設計及び工事計画認可申請書の一部補正について

高浜発電所第4号機

設計及び工事計画認可申請書の一部補正

Ⅲ. 補正前後比較表

【資料4-1 設計及び工事に係る品質マネジメントシステムに関する説明書】

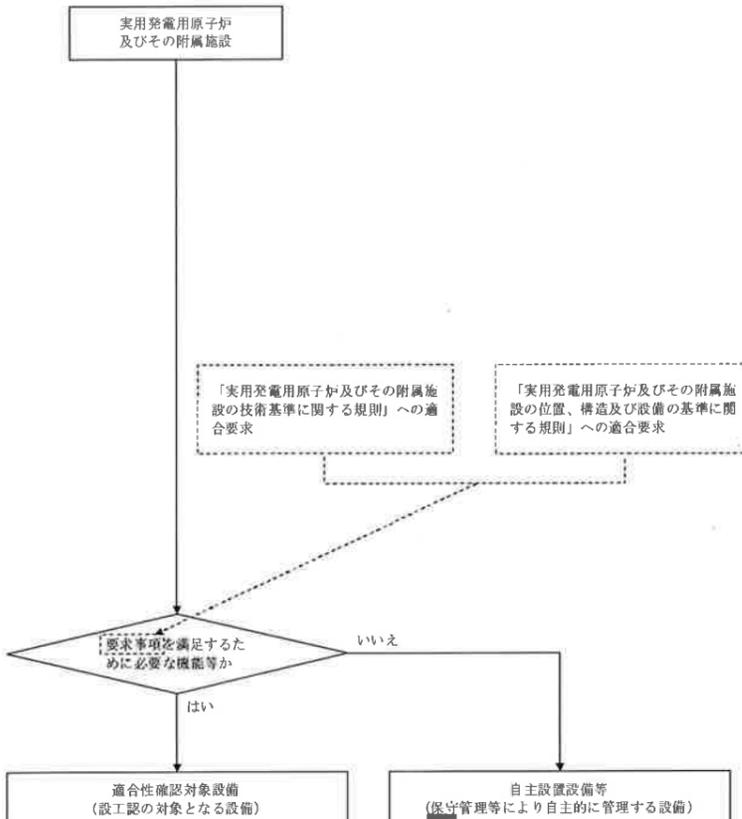
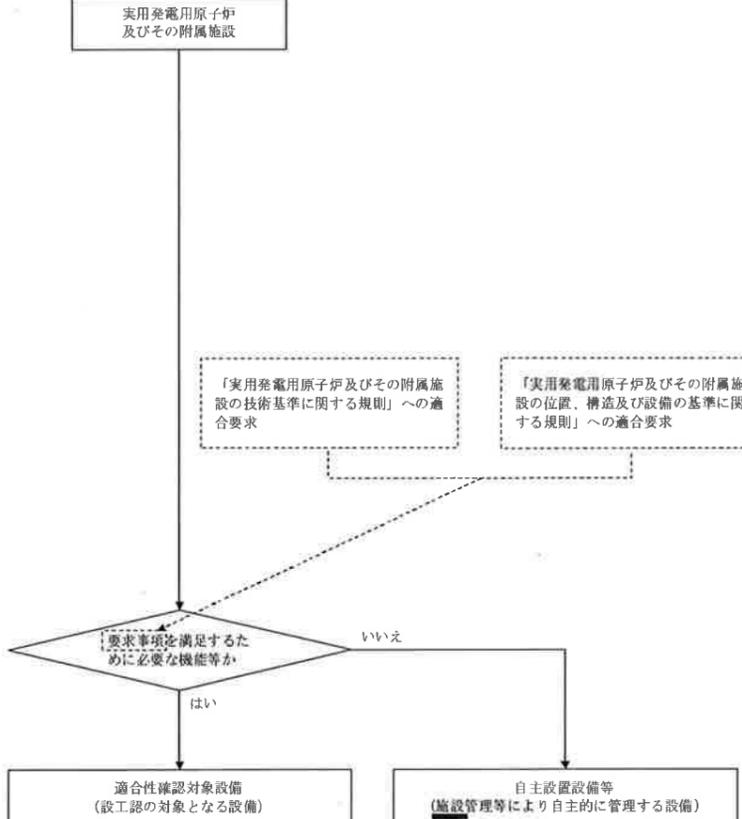
変更前	変更後	備考																																				
<p>第3.2-1 図 適合性確認に必要な作業と検査の業がり</p> <table border="1" data-bbox="831 1050 1098 1680"> <caption>表 3.2-1-1 適合性確認に必要な作業と検査の業がり</caption> <thead> <tr> <th>項目番号</th> <th>項目名称</th> <th>項目内容</th> <th>検査項目</th> <th>検査方法</th> <th>検査時期</th> </tr> </thead> <tbody> <tr> <td>1</td> <td>設計</td> <td>設計の適合性を示す記録</td> <td>設計の適合性を示す記録</td> <td>目視検査</td> <td>設計完了後</td> </tr> <tr> <td>2</td> <td>工事</td> <td>工事の適合性を示す記録</td> <td>工事の適合性を示す記録</td> <td>目視検査</td> <td>工事完了後</td> </tr> </tbody> </table>	項目番号	項目名称	項目内容	検査項目	検査方法	検査時期	1	設計	設計の適合性を示す記録	設計の適合性を示す記録	目視検査	設計完了後	2	工事	工事の適合性を示す記録	工事の適合性を示す記録	目視検査	工事完了後	<p>第3.2-1 図 適合性確認に必要な作業と検査の業がり</p> <table border="1" data-bbox="1869 1050 2136 1680"> <caption>表 3.2-1-1 適合性確認に必要な作業と検査の業がり</caption> <thead> <tr> <th>項目番号</th> <th>項目名称</th> <th>項目内容</th> <th>検査項目</th> <th>検査方法</th> <th>検査時期</th> </tr> </thead> <tbody> <tr> <td>1</td> <td>設計</td> <td>設計の適合性を示す記録</td> <td>設計の適合性を示す記録</td> <td>目視検査</td> <td>設計完了後</td> </tr> <tr> <td>2</td> <td>工事</td> <td>工事の適合性を示す記録</td> <td>工事の適合性を示す記録</td> <td>目視検査</td> <td>工事完了後</td> </tr> </tbody> </table>	項目番号	項目名称	項目内容	検査項目	検査方法	検査時期	1	設計	設計の適合性を示す記録	設計の適合性を示す記録	目視検査	設計完了後	2	工事	工事の適合性を示す記録	工事の適合性を示す記録	目視検査	工事完了後	<p>記載の適正化</p>

【第1-1-1図「原子炉本体の構造図(燃料体(17行17列B型燃料集合体(ウラン・プルトニウム混合酸化物燃料)燃料要素))」の補足】

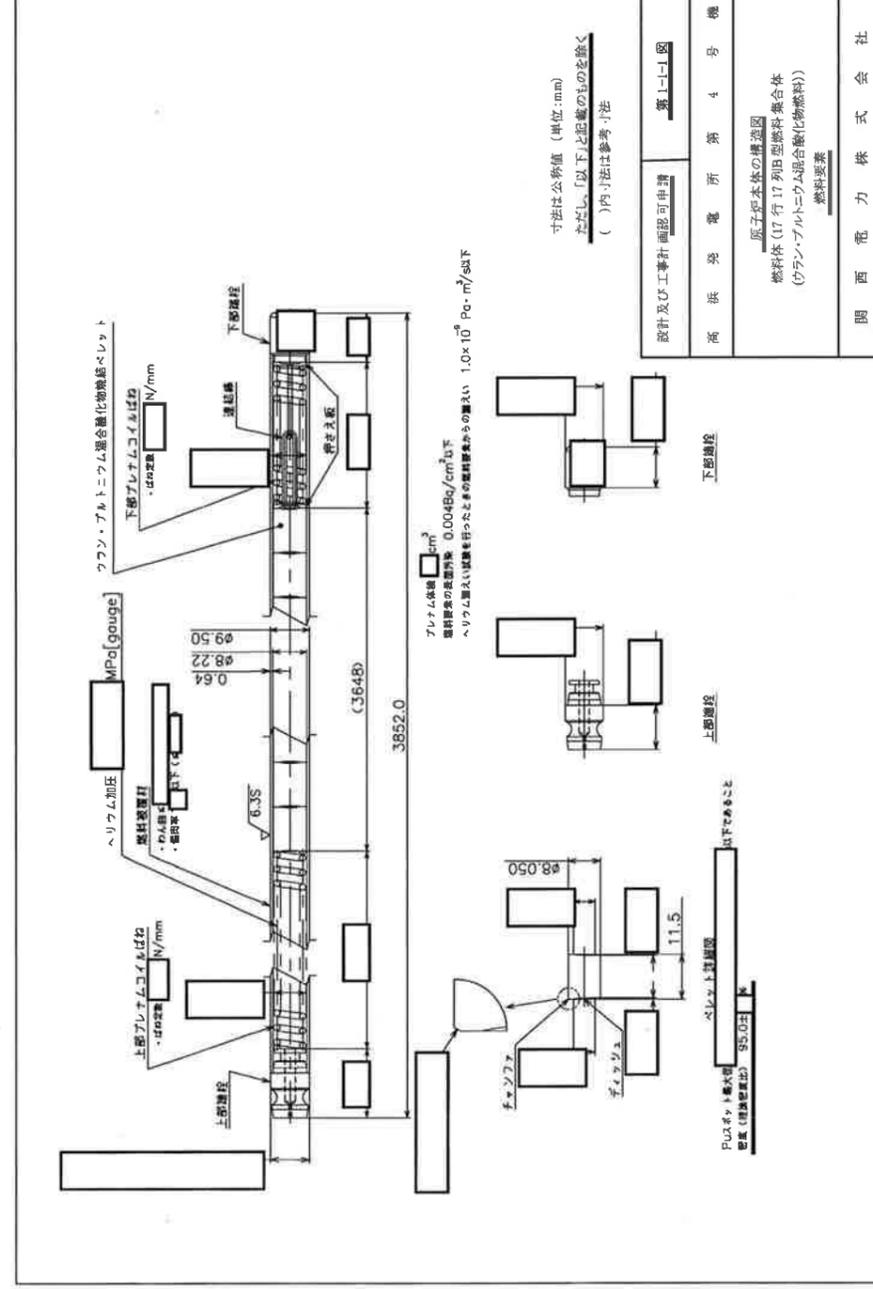
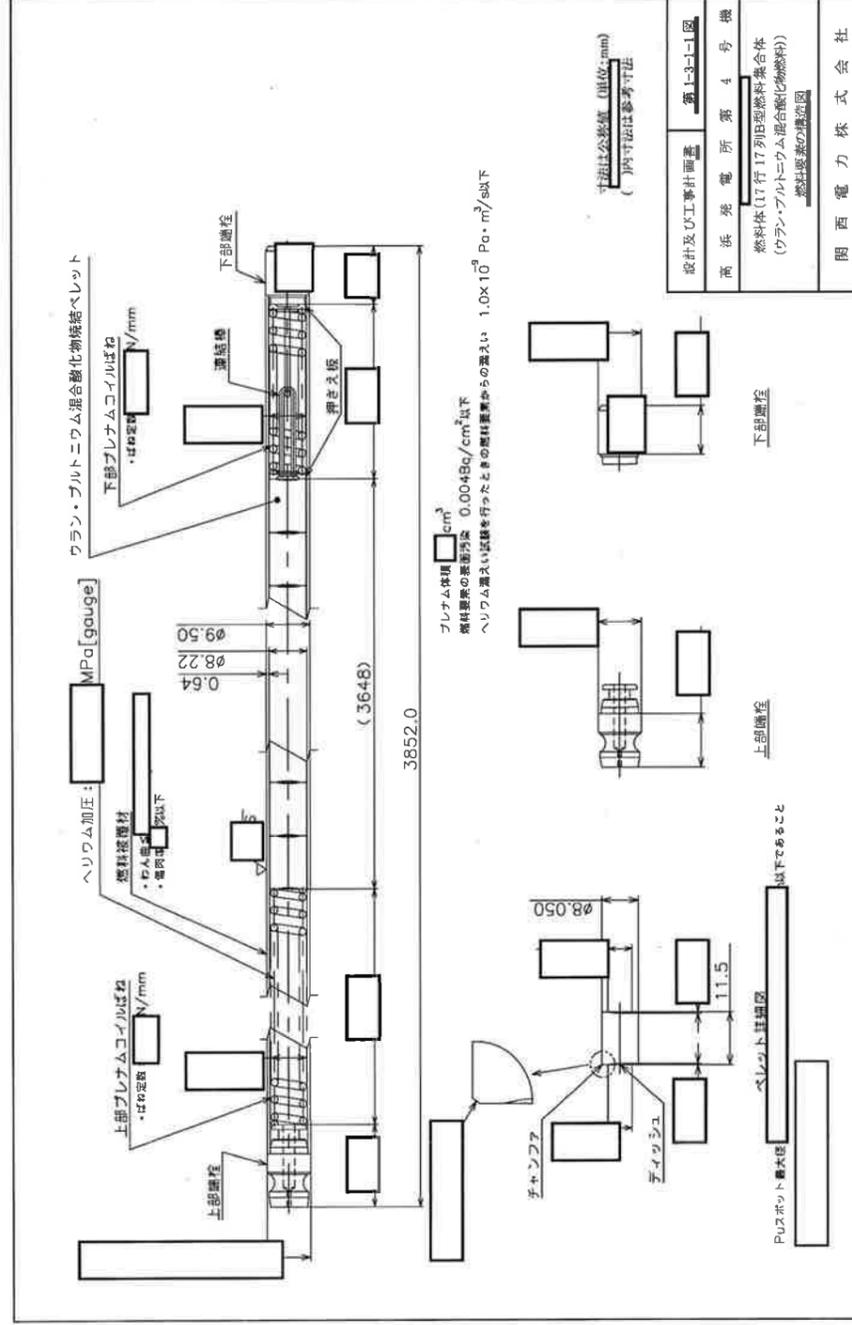
記載の適正化

【第1-1-3図「原子炉本体の構造図（燃料体（17行17列B型燃料集合体（ウラン・プルトニウム混合酸化物燃料）制御棒案内シンプル）」の補足】

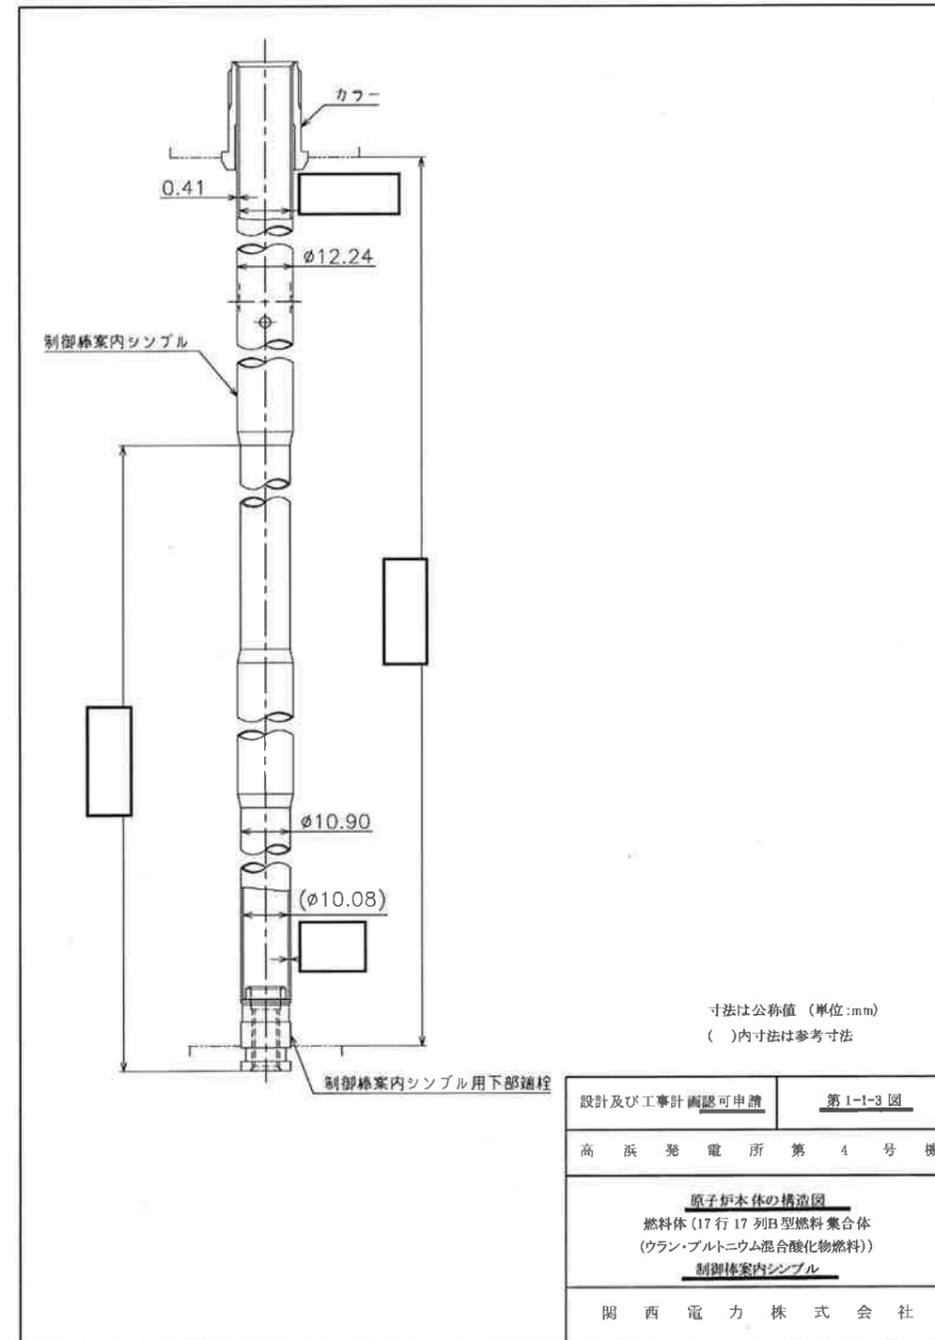
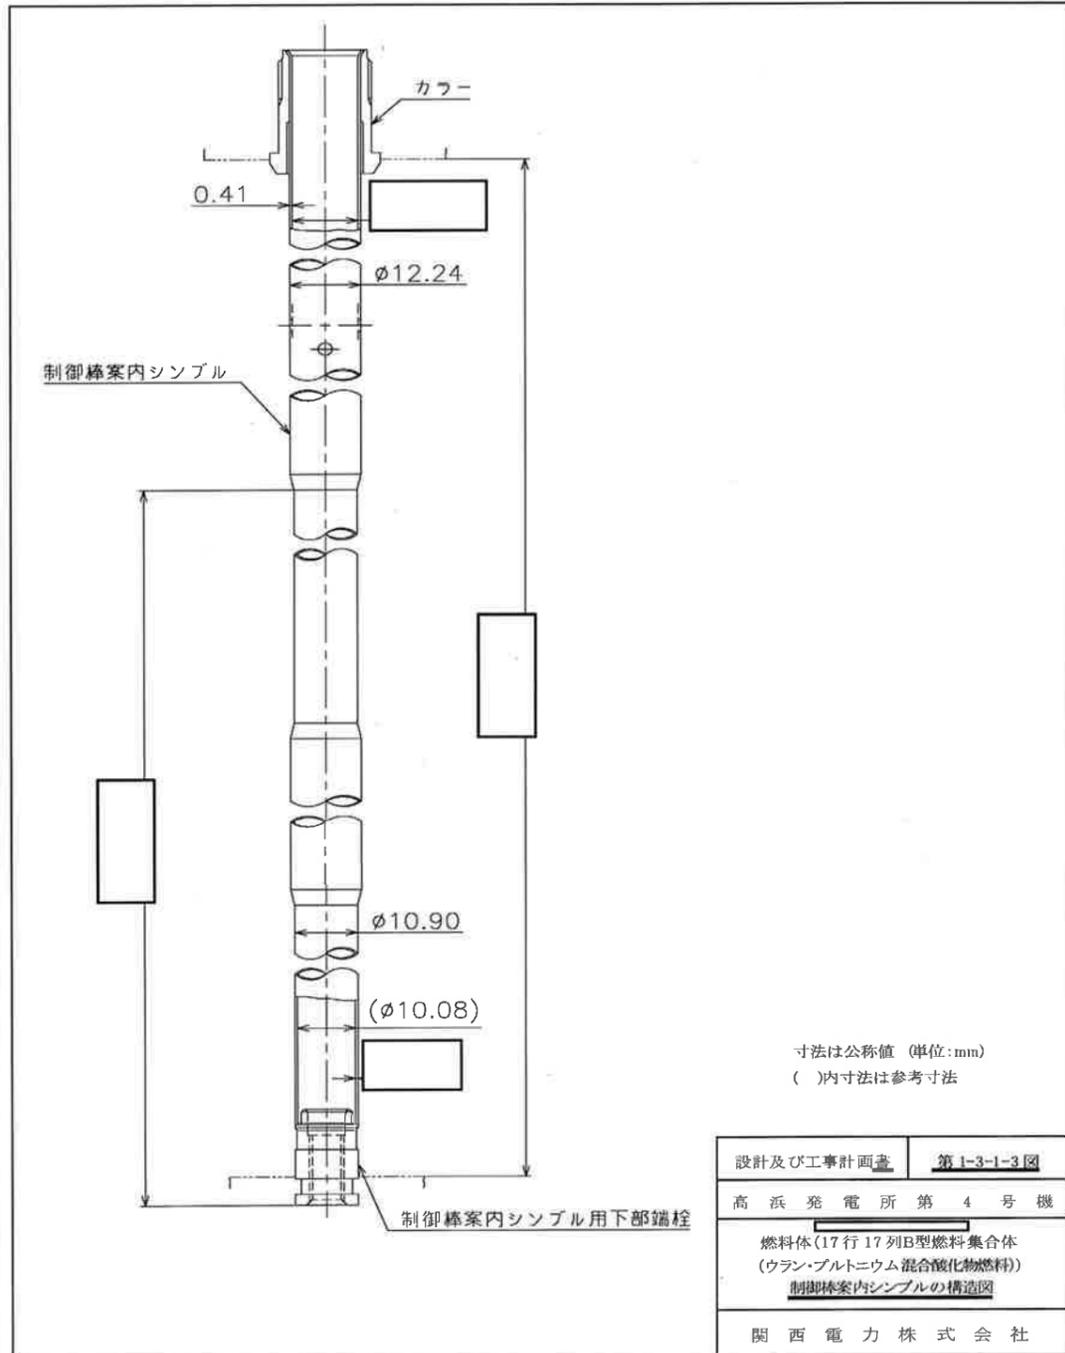
記載の適正化

【原子炉本体の構造図 燃料体（17行17列B型燃料集合体（ウラン・プルトニウム混合酸化物燃料））上部支持板（上部ノズル）】

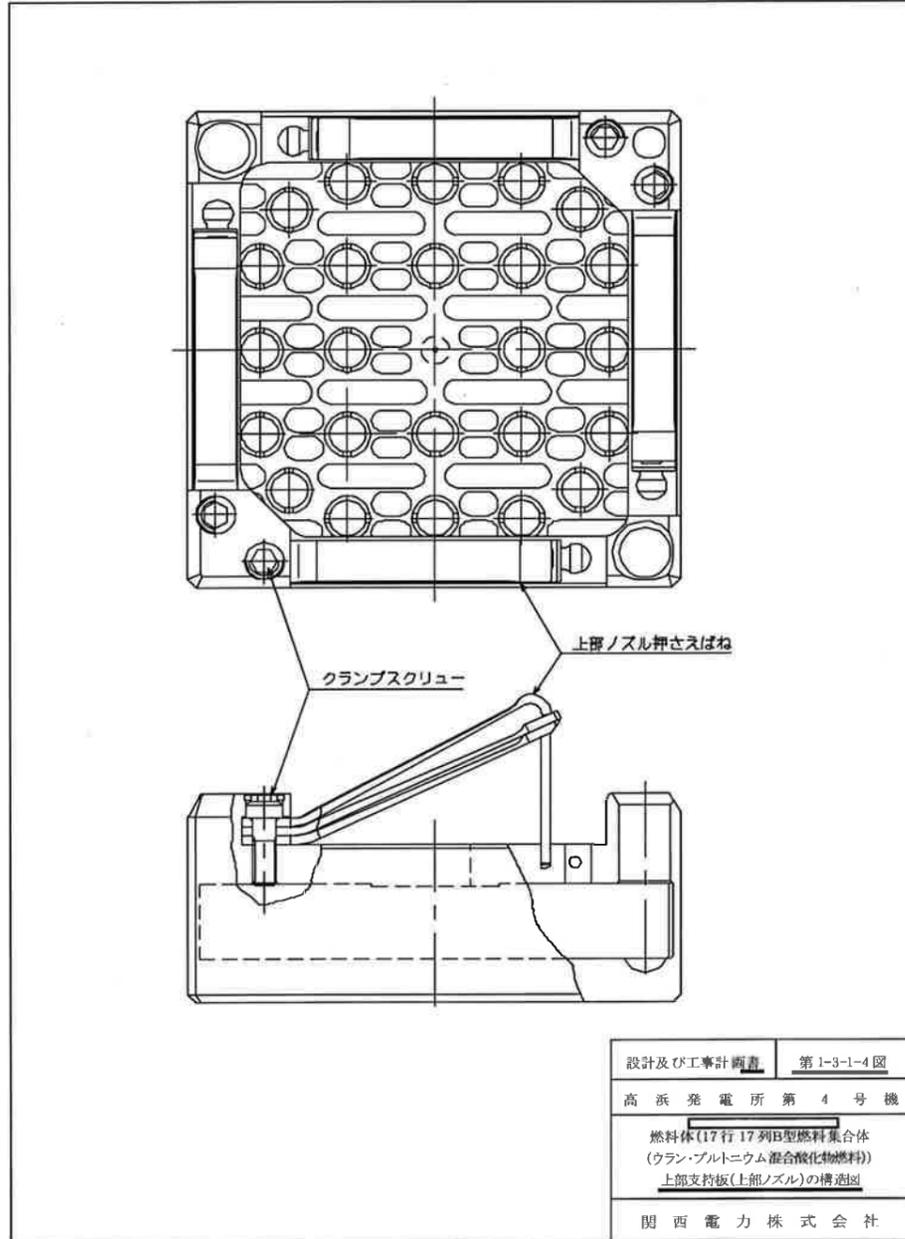
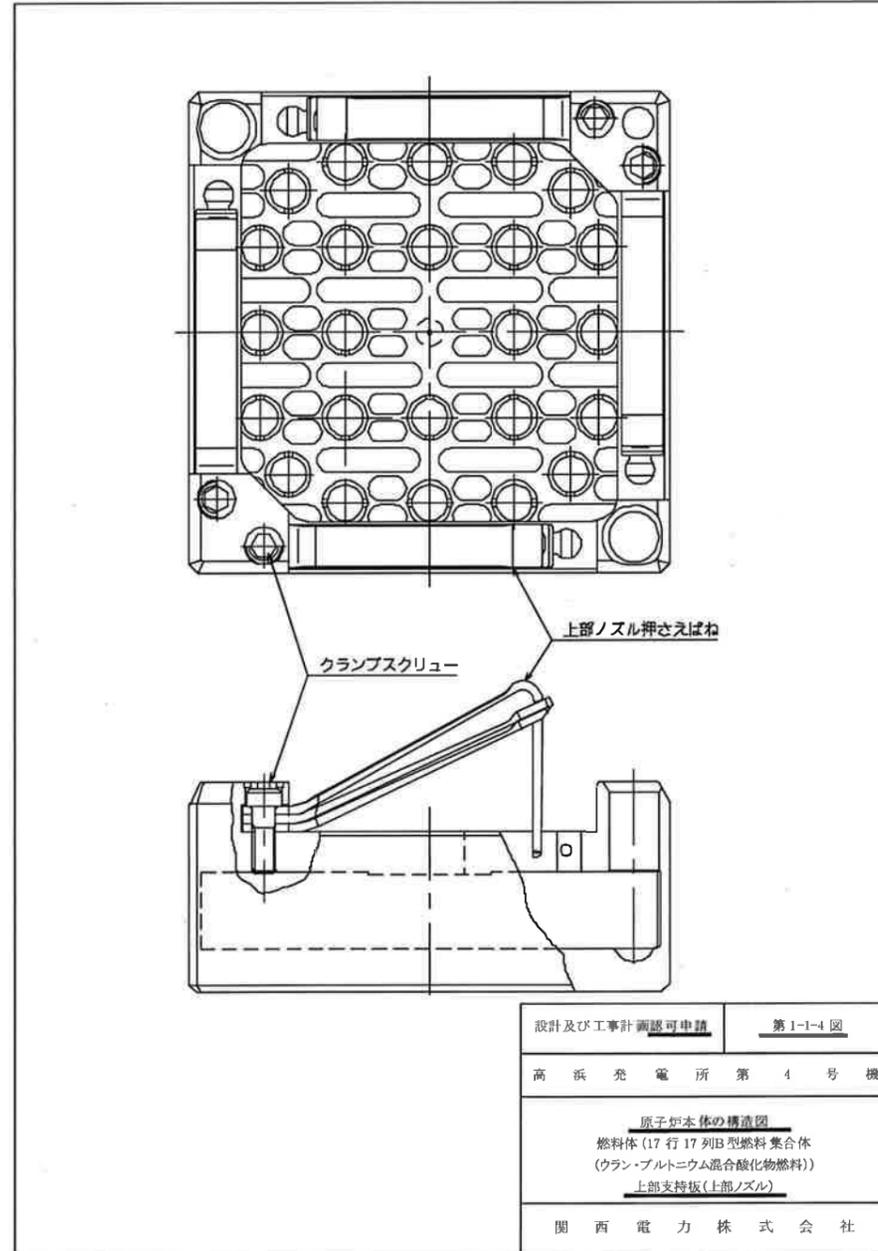
記載の適正化

設計及び工事計画認可申請	第1-1-5図
高浜発電所第4号機	
原子炉本体の構造図 燃料体(17行17列B型燃料集合体 (ウラン・プルトニウム混合酸化物燃料)) 下部支持板(下部ノズル)	
関西電力株式会社

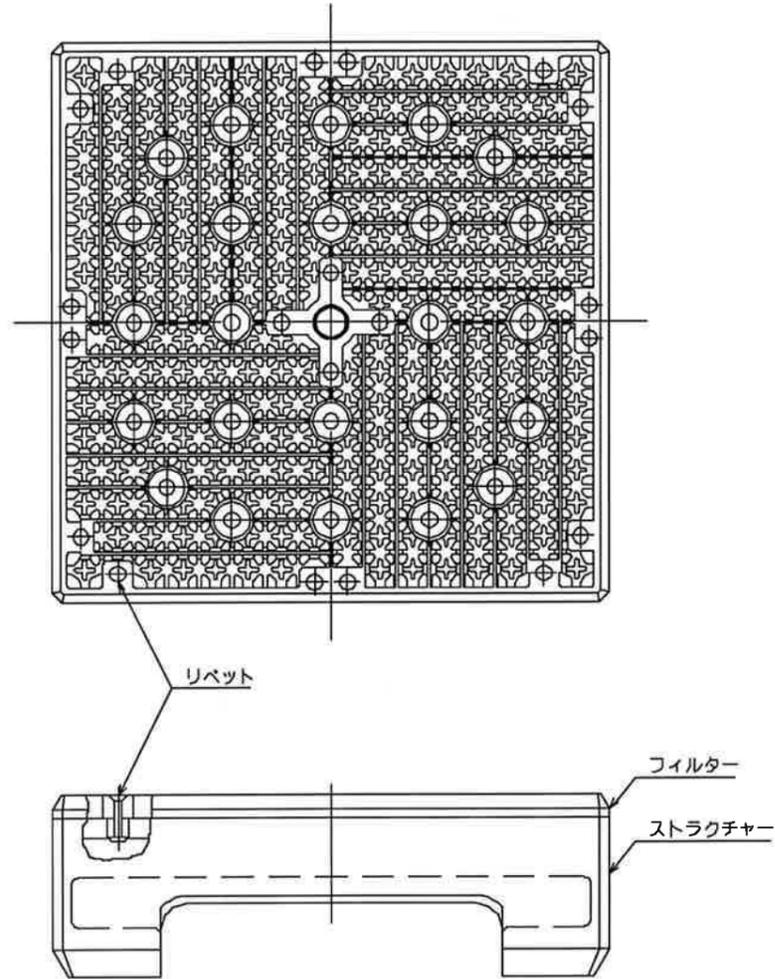
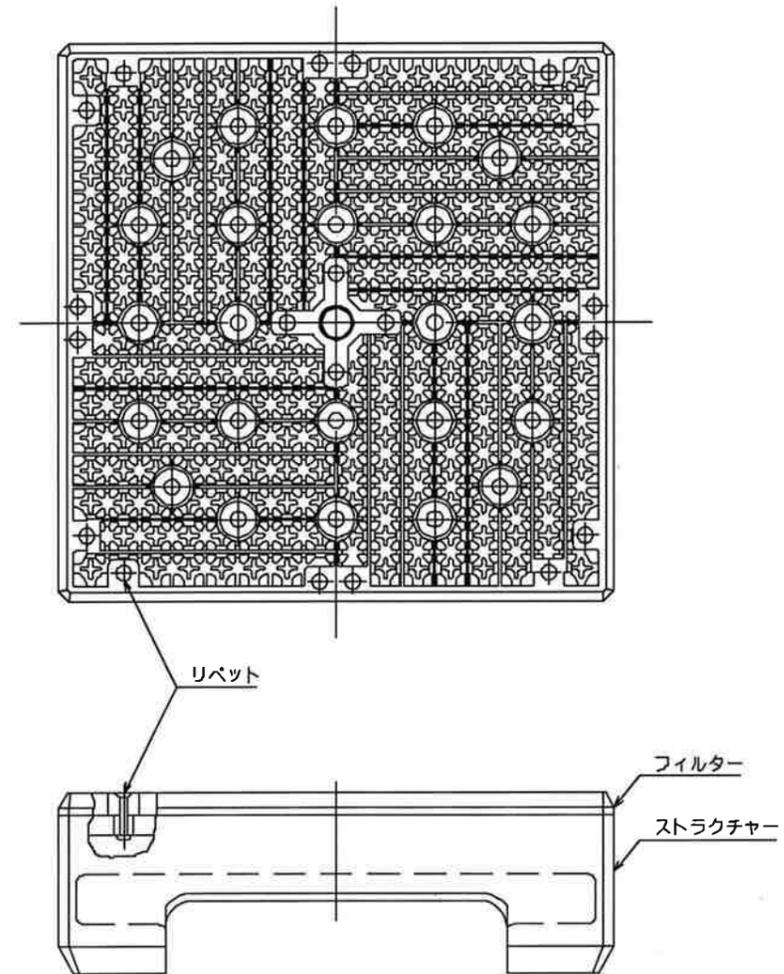
設計及び工事計画	第1-3-1-5図
高浜発電所第4号機	
燃料体(17行17列B型燃料集合体 (ウラン・プルトニウム混合酸化物燃料)) 下部支持板(下部ノズル)の構造図	
関西電力株式会社
